**Kecskemét Megyei Jogú Város Közgyűlése  
Környezetvédelmi, Városrendezési és Agrár Bizottság**

**Tárgy:** A településrendezési eszközök 2020-ban indított felülvizsgálatának véleményezési eljárása

**Tárgy:** A településrendezési eszközök 2020-ban indított felülvizsgálatának véleményezési eljárása

**Kecskemét, Településrendezési Terv 2020. évi felülvizsgálatának teljes eljárásban a 314/2012.(XI.8.) Korm. rendelet 38.§ (1)-(3) bekezdés szerinti véleményezési szakaszban beérkezett véleményekről**

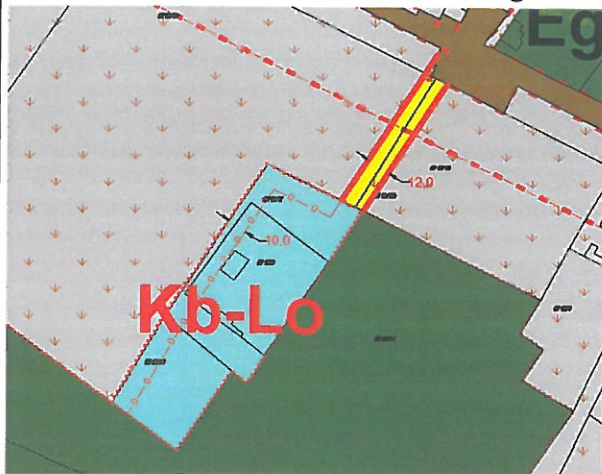
A 45. tétel jelen formájában nem támogatható, tekintettel az Étv. 7.§ (2) bekezdés d), f), m) pontjára. A fejlesztési terület beépíthetősége közötti kapcsolat híján kérdéses, emellett az új funkció infrastrukturális igényeinek kiszolgálását megfelelő méretű közlekedési- és közműterülettel szükséges biztosítani. Emellett az Étv. 7.§ (2) bekezdés i) pontjának figyelembevételével településképi és tájképi szempontból, valamint a különleges területnek a környezetére gyakorolt negatív hatásainak (por, zaj, rezgés) csökkentése érdekében kérjük legalább 10 m széles beültetési kötelezettség előírását.

A 61. tétel ismertetése és a hozzá tartozó tervlap kivágatok nem állnak egymással összhangban. Ettől eltekintve településrendezési szempontból nem támogatható a módosítási szándék figyelemmel az Étv. 7.§ (2) bekezdés d), f),

**Elfogadott vélemény.** A területhez vezető meglévő kb. 5 m széles földút 12 m-re történő kiszélesítése indokolt, bár külterületen a terv általában nem szabályoz utakat. Az út megvalósítására a katonai légügyi hatóság észrevételét is figyelembe vevő településrendezési szerződést kell kötni, mely szerződés megléte a jóváhagyás feltétele. A 10 m széles ültetési kötelezettséget a

mezőgazdasági terület felé feljelöljük, az erdők felé nem indokolt. (javítási kivágat)
